PLAN LOCAL D'URBANISME

Commune d'Aubenas

Rapport de présentation

Modification simplifiée n°3

Emplacement réservé V9 : élargissement du chemin de la Retraite, acquisition d'un chemin privé avec élargissement à 7m

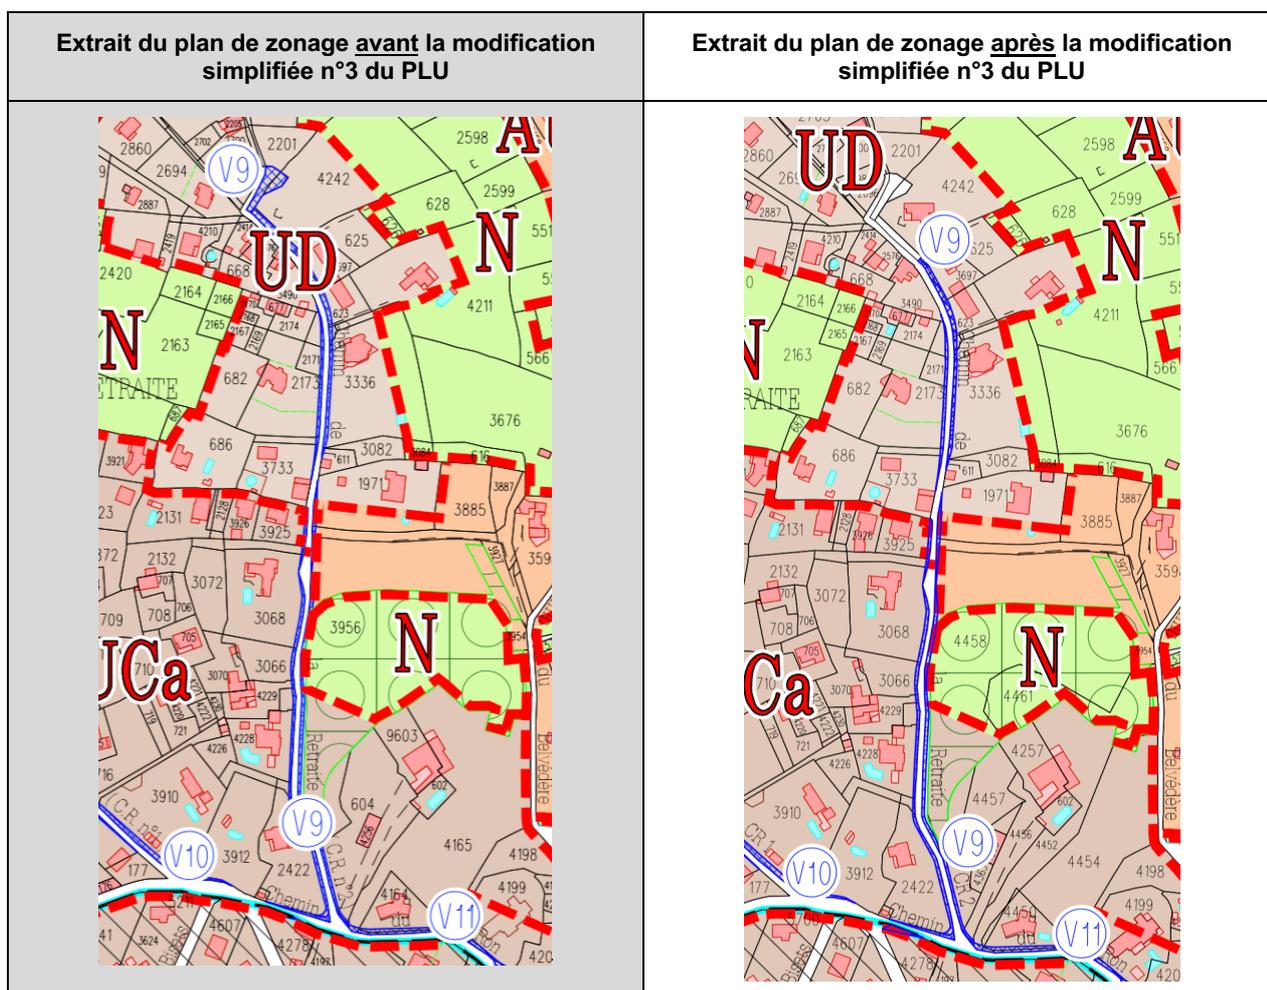
- Suppression d'une partie de l'emplacement réservé V9 suite à l'acquisition foncière et la réalisation de l'aire de retournement. Sa nouvelle surface est ainsi de 1241 m² et non plus de 1600 m².

Emplacement réservé V15 : élargissement du chemin rural des Bisets à 6m

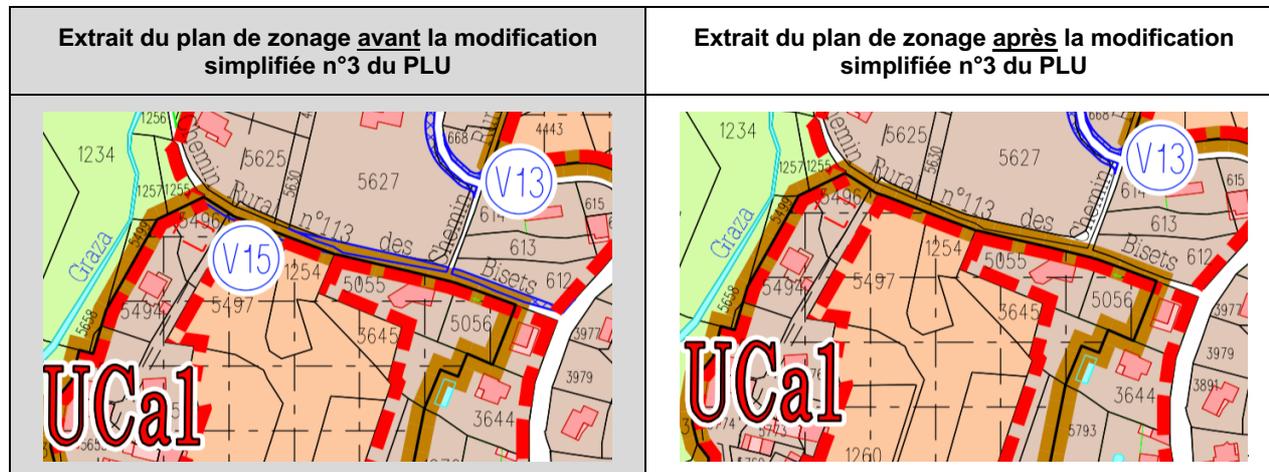
→ Nouvelle voie élargie (chemin rural n°14 des Bisets) privilégiée pour la desserte du secteur.

Emplacement réservé V17 : élargissement du chemin Roche Noire et aménagement d'une aire de retournement – ER 6 à 8m

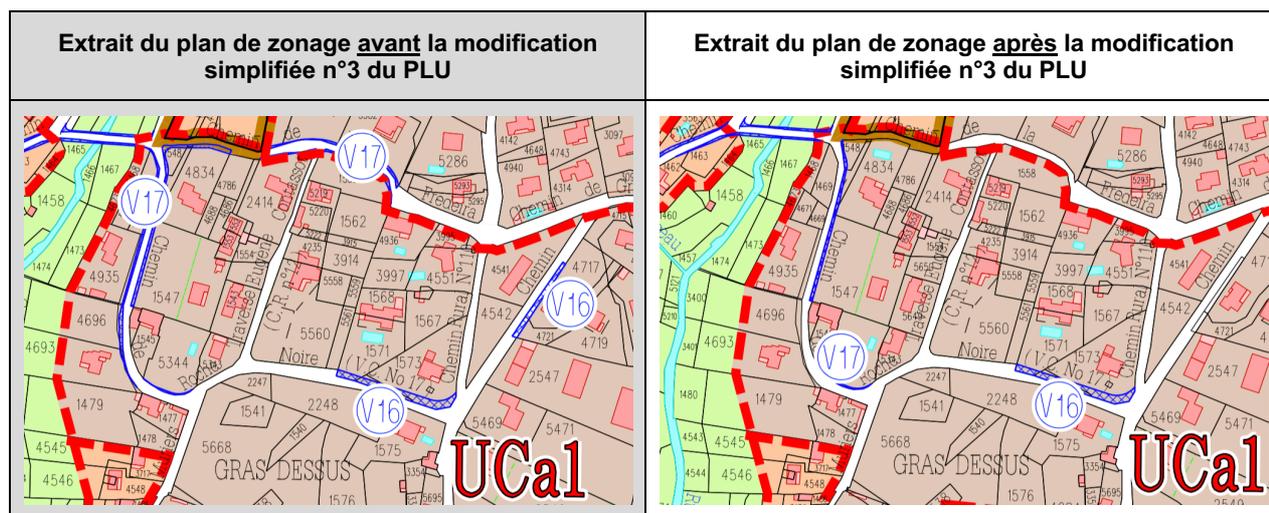
→ Suppression d'une partie de l'emplacement réservé V17 suite à l'abandon du projet. Le coût serait très important alors que chaque propriété peut être desservie par ailleurs. Sa nouvelle surface est ainsi de 2048 m² et non plus de 2622 m².

Emplacement réservé V26 : aménagement du carrefour entre la rue Pargoire et la rue Saladin

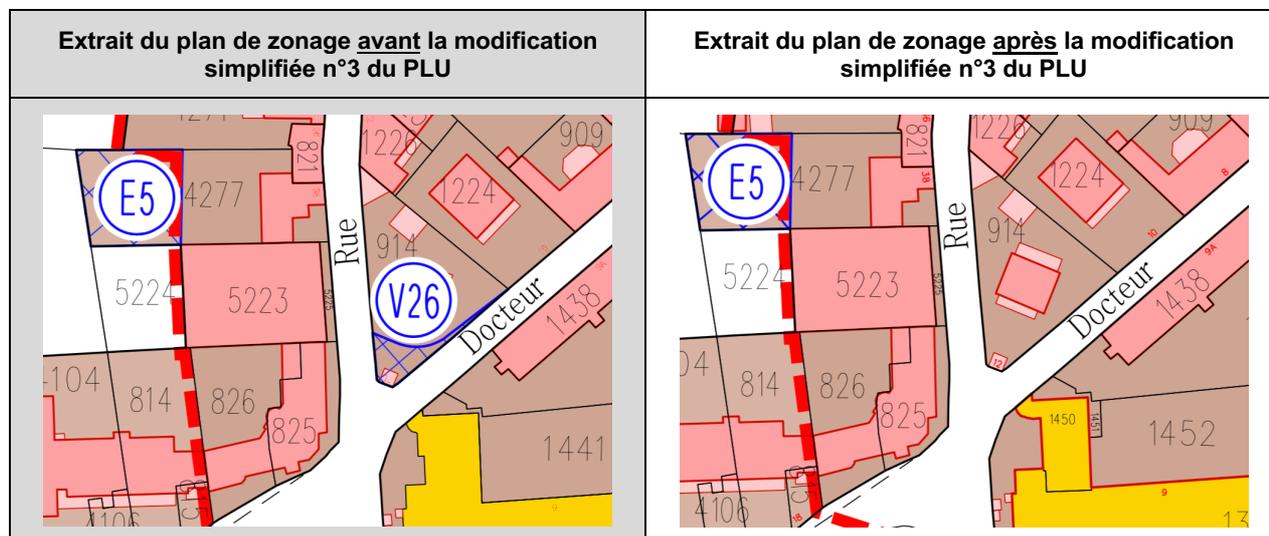
→ Suppression de l'emplacement réservé V26 suite à l'aménagement de cet espace.

Emplacement réservé V30 : création d'un parking, élargissement du chemin rural quartier de la médiathèque et aménagement du carrefour rue de Baza

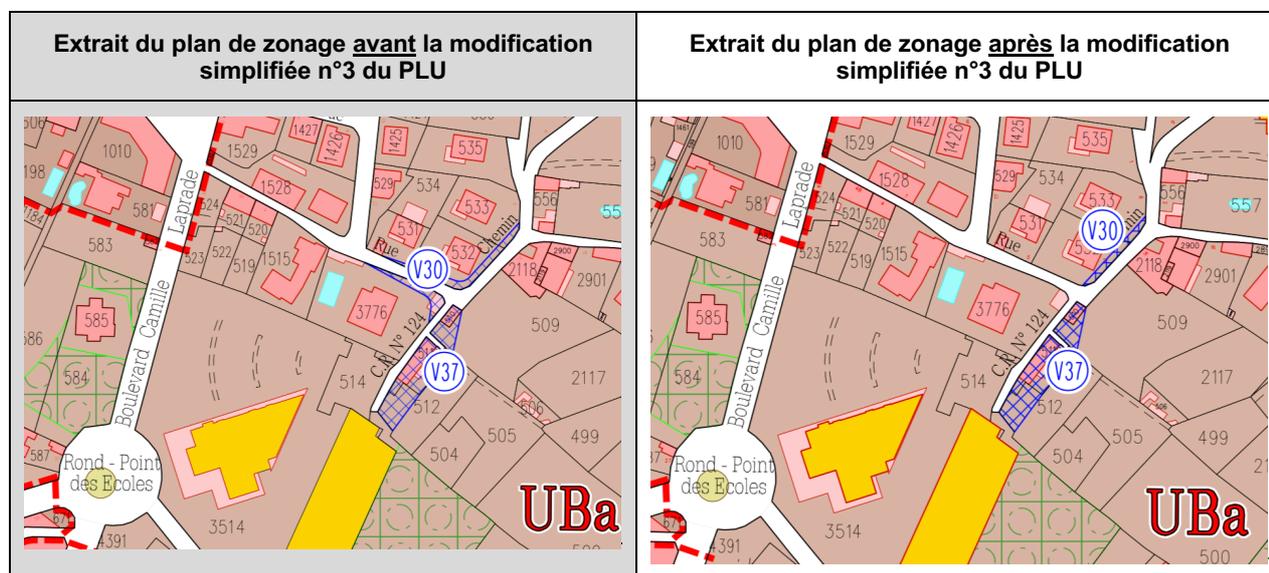
→ Suppression d'une partie de l'emplacement réservé V30. Sa nouvelle surface est ainsi de 76 m² et non plus de 229 m².

Emplacement réservé V31 : liaison La Paillouse-élargissement CR88 ER 8m

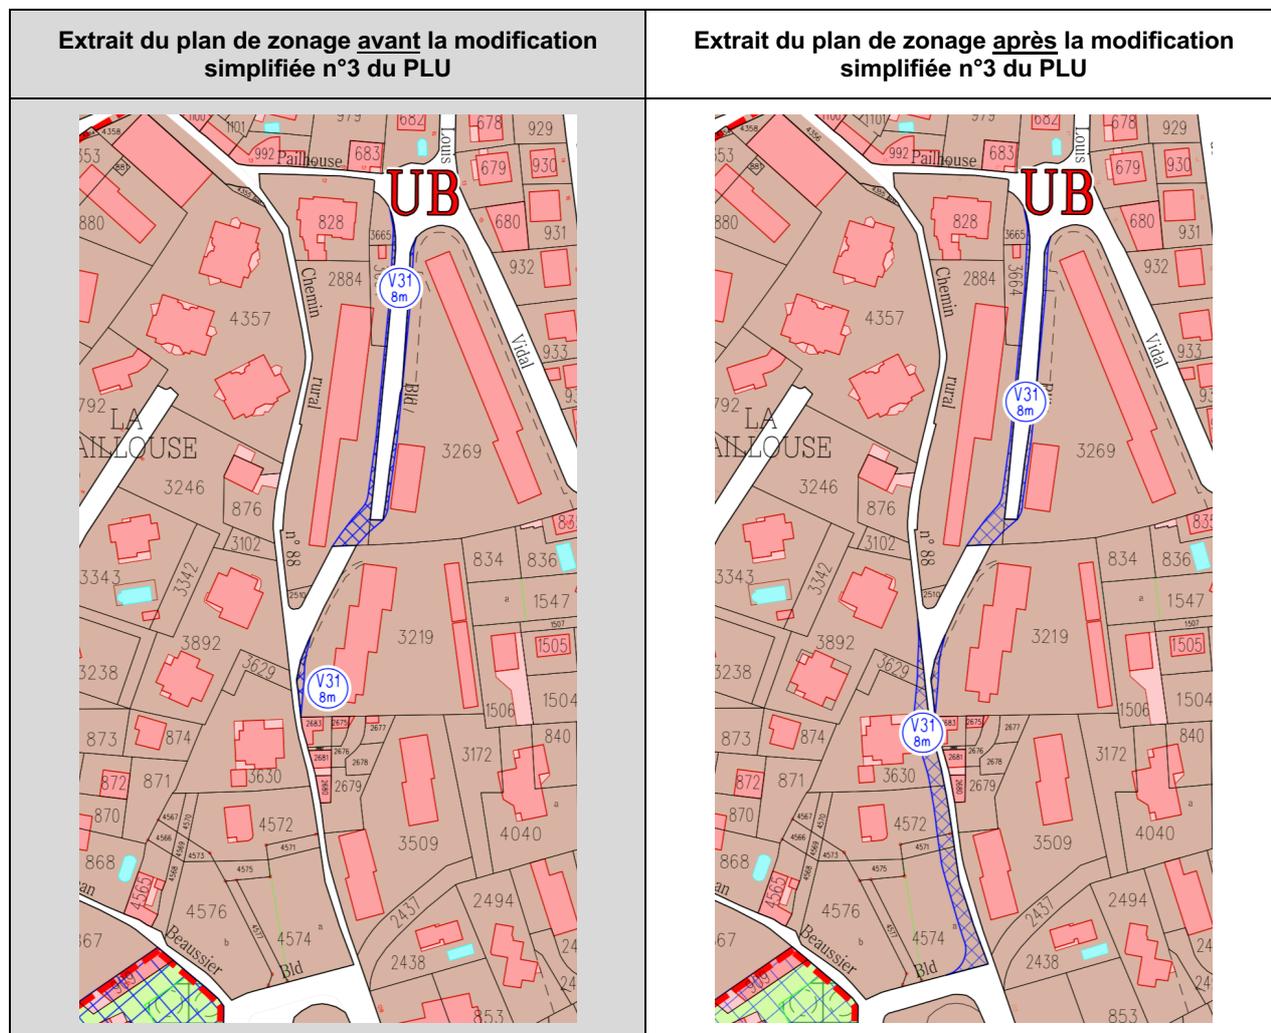
- Suppression d'une partie de l'emplacement réservé V31 suite à l'abandon du projet. La coût serait très important alors que chaque propriété peut être desservie par ailleurs. Cette partie de voie sera maintenue pour les déplacements doux. Sa nouvelle surface est ainsi de 364 m² et non plus de 1007m².

Emplacement réservé V45 : élargissement voie de desserte Coton Sud ER 11m

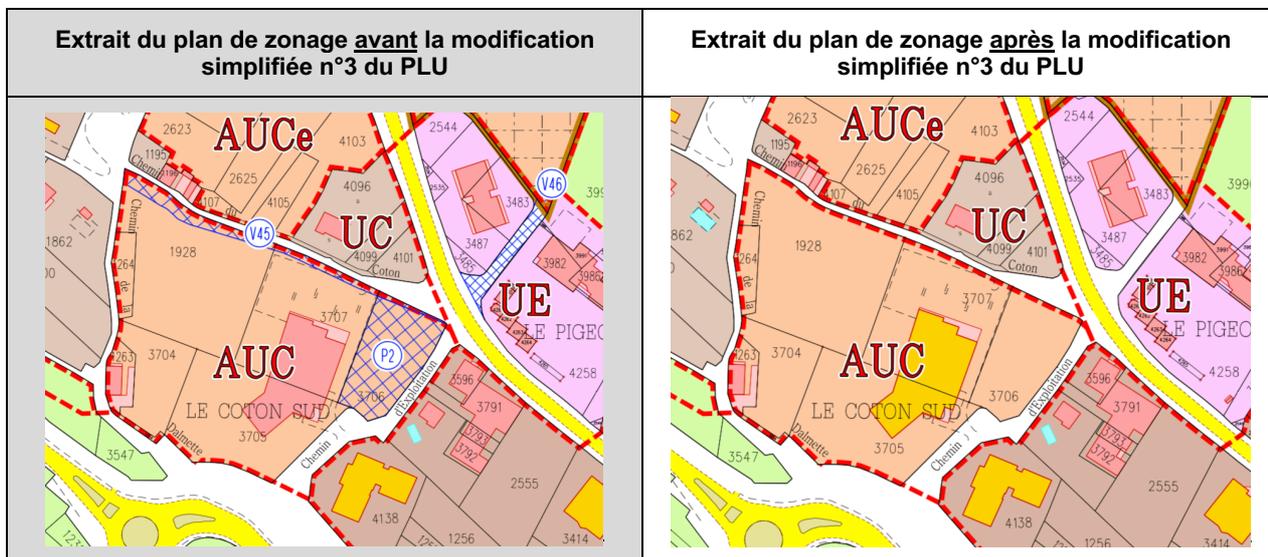
→ Suppression de la totalité de l'actuel emplacement réservé V45 suite à l'acquisition foncière par la CCBA.

Emplacement réservé V46 : création d'une voie – Quartier du Pigeonnier

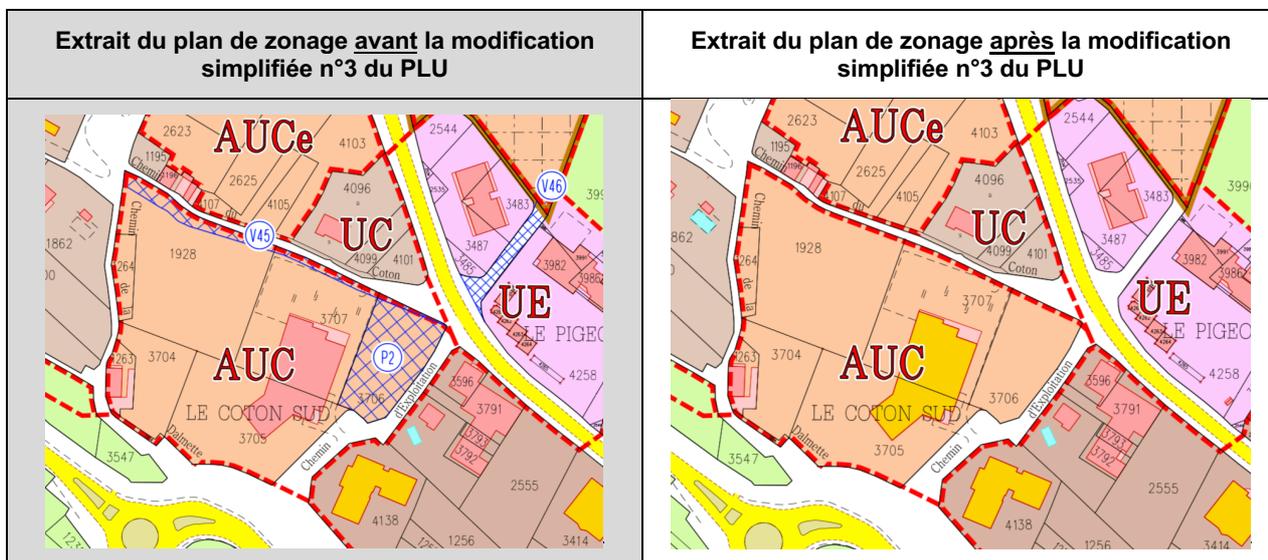
→ Suppression de l'emplacement réservé V46 suite à la réalisation des travaux.

Emplacement réservé V55 : desserte Quartier des Bastides (liaison Chemin de Ripotier + chemin de St Pierre) + élargissement haut chemin des Bastides – ER 10m

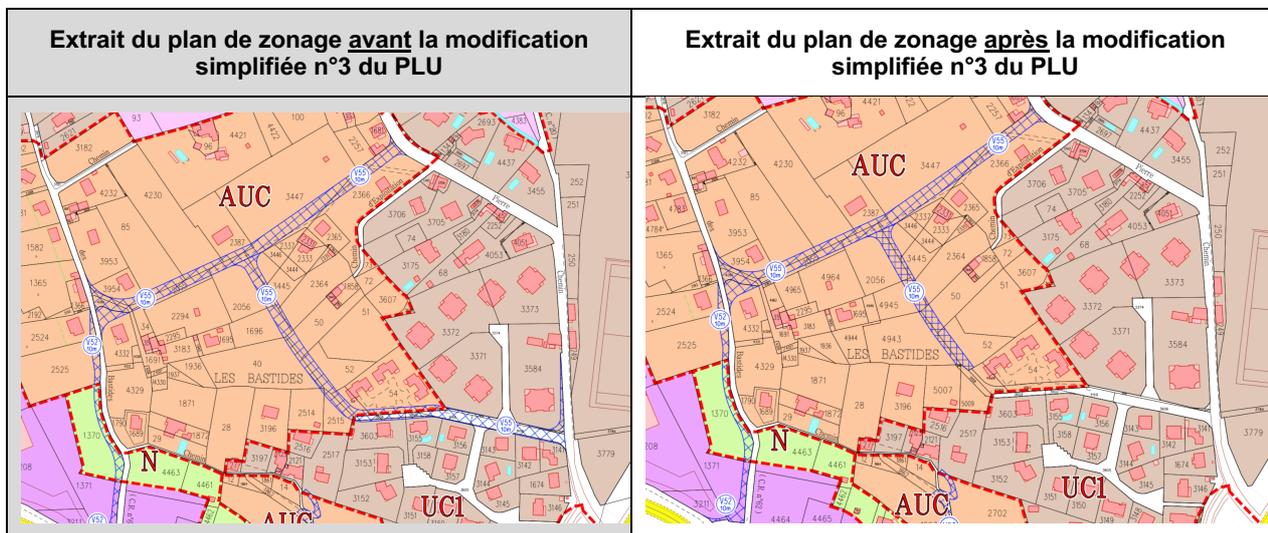
→ Suppression d'une partie de l'emplacement réservé V55 suite à l'acquisition foncière et à la réalisation de la voie nouvelle.

Emplacement réservé E3 : acquisition d'un bâtiment pour équipement public (sportif- socio-éducatif) et aménagement des accès et stationnements

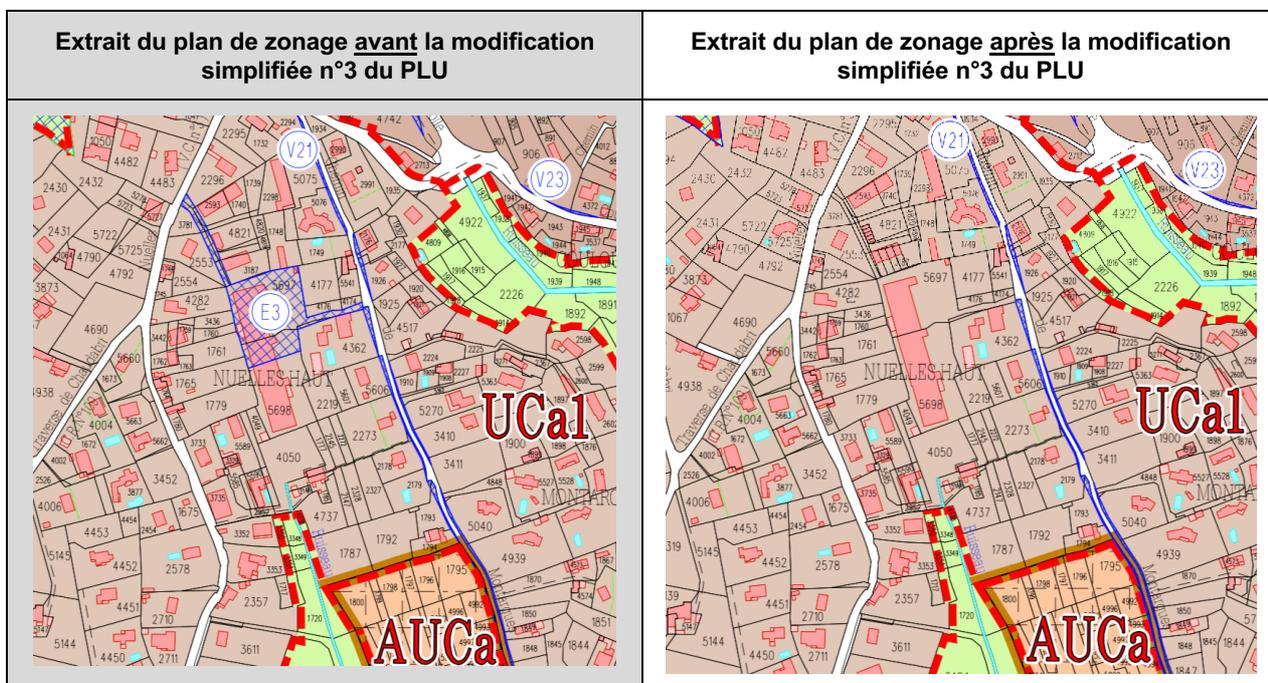
→ Suppression de l'emplacement réservé E3 suite à l'acquisition et à l'aménagement prévu.

Emplacement réservé E6 : aménagement et embellissement de l'espace public – rue des Clinchins

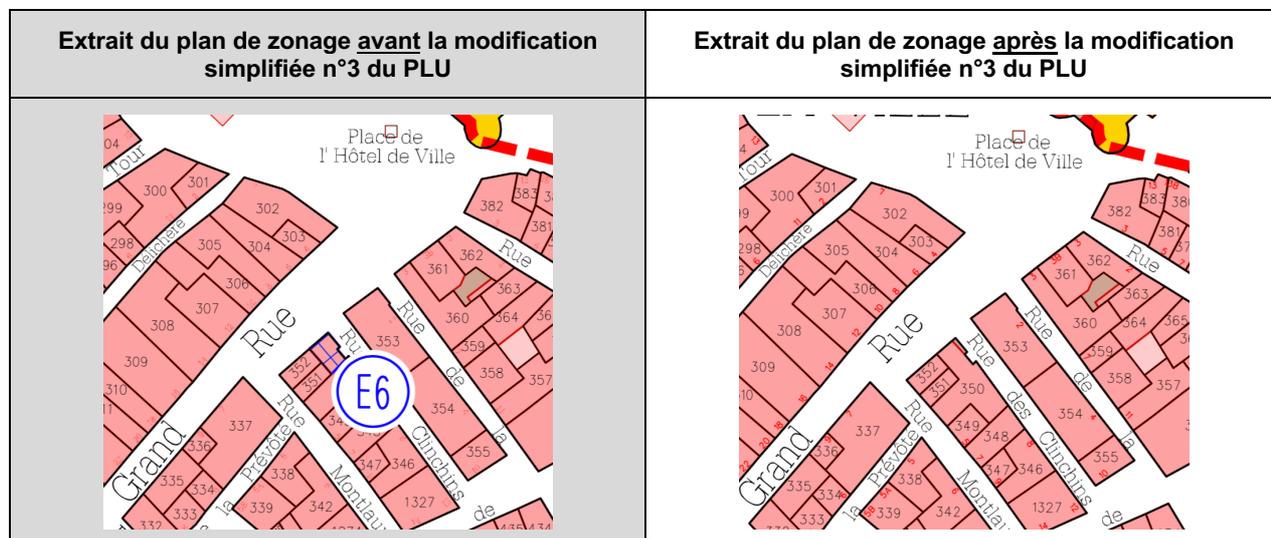
→ Suppression de l'emplacement réservé E6 suite à sa réalisation.

Emplacement réservé E7 : extension du Lycée Marcel Gimond

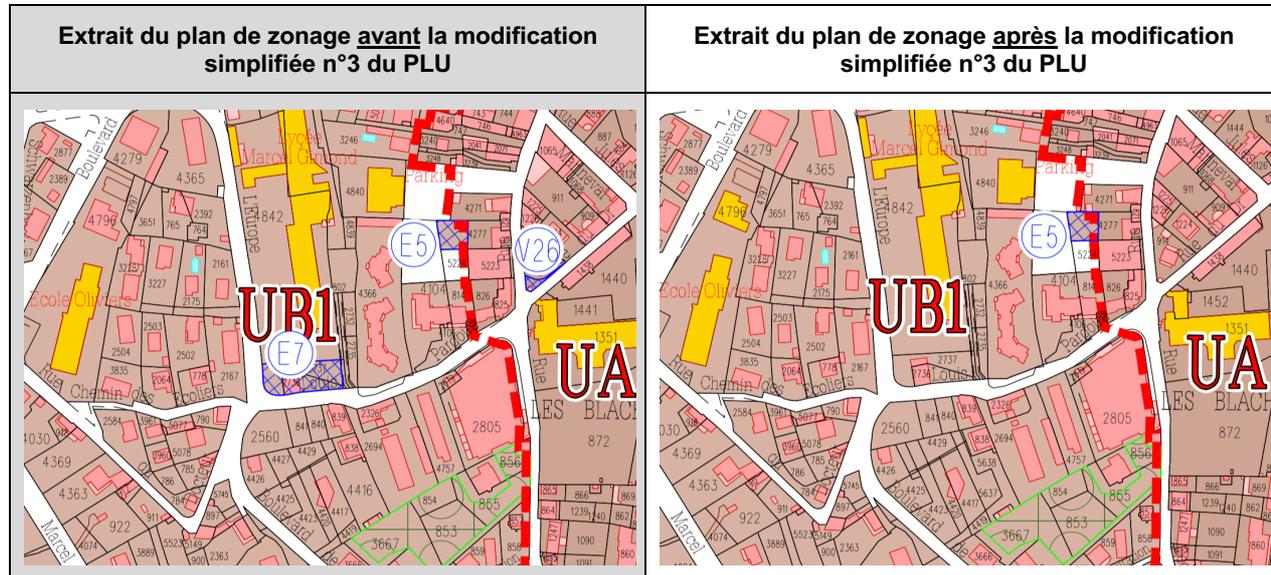
→ Suppression de l'emplacement réservé E7 suite à la demande de la Région Auvergne Rhône-Alpes.

Emplacement réservé E12 : emplacement réservé pour la réalisation d'équipements et d'installations de services

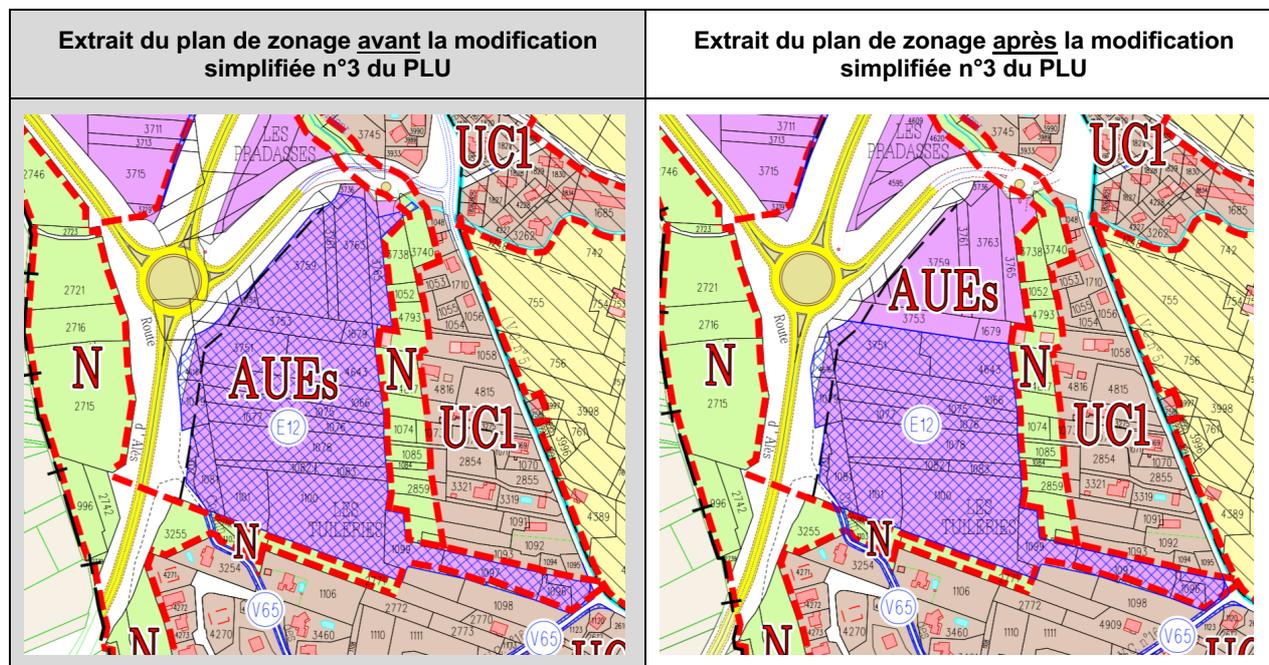
- Suppression d'une partie de l'emplacement réservé E12 qui n'est plus nécessaire suite à la réalisation de l'accès à la future zone et à des acquisitions foncières par la CCBA. Sa nouvelle surface est ainsi de 35 825 m² et non plus de 48 409 m².
